SUPERINTENDENCIA DE INDUSTRIA Y COMERCIO			
RAD:	13-287786- -4	FECHA:	2014-07-18 10:47:17
DEP:	2020 DIRECCION DE NUEVAS CREACIONES	EVE:	378 FASE NACIONAL INCLUIDO CAPITULO I
TRA:	11 PCT-PATENTE DE INVENCION CAPITULOS I Y II	FOLIOS:	7
ACT:	519 PRESENTACION

Asunto: Radicación: 13-287786- -4
 Trámite: 11
 Evento: 378
 Actuación: 519
 Oficio: 8612
 Folios: 7

Título de la solicitud: “Dispositivo y método protector de palé” (Fl. 1).

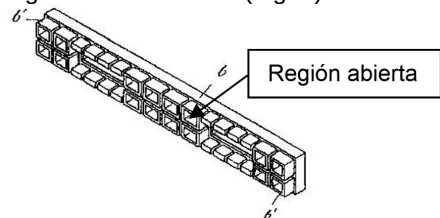
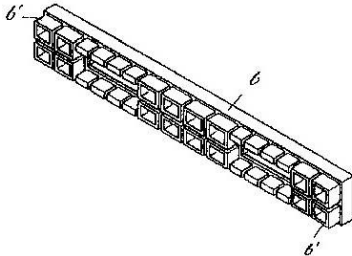
Características esenciales	D1	D2
Un palé de madera que tiene un espacio interior, definido bajo un conjunto de tablas delanteras superiores y sobre al menos una tabla delantera inferior.	Un palé (Fig. 1) de resina termoplástica moldeado por extrusión (Resumen) que tiene un espacio interior (4). Pero no menciona que es de madera y esté definido bajo un conjunto de tablas delanteras superiores y sobre al menos una tabla delantera inferior.	Un palé (Fig. 1) de madera (Col. 4, líneas 65 y 66) que tiene un espacio interior (p), definido bajo un conjunto de tablas delanteras superiores (4, 5) y sobre al menos una tabla delantera inferior (Fig. 1).
El protector de palé comprende una placa frontal generalmente frontal generalmente plana de un material elástico con una superficie frontal generalmente plana.	El protector (6) de palé (Fig. 1) comprende una placa frontal generalmente frontal generalmente plana de un material de resina termoplástica (resumen) con una superficie frontal generalmente plana (Fig. 1).	El protector (7) de palé (Fig. 1) comprende una placa frontal generalmente frontal generalmente plana de un material elástico con una superficie frontal (11', 12', 13') generalmente plana (Fig. 6).

Definiendo la placa frontal al menos dos aberturas generalmente rectangulares.	Definiendo la placa frontal (6) al menos dos aberturas (6'') generalmente rectangulares (fig. 1).	Definiendo la placa frontal (7) al menos dos aberturas (p, p') generalmente rectangulares (Fig. 1).
Cada una de estas aberturas de placa frontal teniendo una estructura perimetral proyectada hacia atrás que consiste en una pared lateral izquierda, una estructura derecha, y una pared lateral superior.	Cada una de estas aberturas (6'') de placa frontal (6) teniendo una estructura perimetral (6'') proyectada hacia atrás que consiste en una pared lateral izquierda, una estructura derecha, y una pared lateral superior (Fig. 1).	No se menciona

Los documentos D1 y D2 se consideran el estado de la técnica cercano a la invención definida en la reivindicación 1 porque divulgan el palé y su protector.

La diferencia entre la invención, definida en la reivindicación 1 y el palé y su protector de D1 consiste en mencionar que es de madera y que está definido bajo un conjunto de tablas delanteras superiores y sobre al menos una tabla delantera inferior.

La diferencia entre la invención, definida en la reivindicación 1 y el palé y su protector de D2 consiste en mencionar que cada una de las aberturas de placa frontal tienen una estructura perimetral proyectada hacia atrás que consiste en una pared lateral izquierda, una estructura derecha, y una pared lateral superior; las porciones más a la izquierda y más a la derecha de las paredes laterales superiores continuas con, y formadas unitariamente con las porciones más altas de las paredes laterales izquierda y derecha, respectivamente; y además, cada una de las estructuras de proyección hacia atrás teniendo una región inferior abierta; cada estructura de proyección hacia atrás teniendo un tamaño, configuración y forma para anidar cercanamente dentro las aberturas receptoras de dientes del palé; las paredes laterales siendo de un alcance en el cual, cuando están en uso, al menos la pared lateral superior se extiende hacia un espacio interior del palé al menos una distancia efectiva para proporcionar protección

Sin embargo, la utilización de madera y que está definido bajo un conjunto de tablas delanteras superiores y sobre al menos una tabla delantera inferior para aumentar la eficiencia, ya está divulgada en el documento D2 que se refiere a un palé (Fig. 1) de madera (Col. 4, líneas 65 y 66) que tiene un espacio interior (p, p’), definido bajo un conjunto de tablas delanteras superiores (4, 5) y sobre al menos una tabla delantera inferior (Fig. 1).

En consecuencia, la persona del oficio normalmente versada en la materia, incluiría “un palé de madera que tiene un espacio interior, definido bajo un conjunto de tablas delanteras superiores y sobre al menos una tabla delantera inferior” del documento D2 en el producto divulgado en el documento D1 para llegar así al objeto de la reivindicación 1 de la solicitud. Por lo cual se considera obvia.

La reivindicación 1 cumple el requisito de novedad (Art. 16), pero no cumple con el requisito de nivel inventivo (Art. 18).
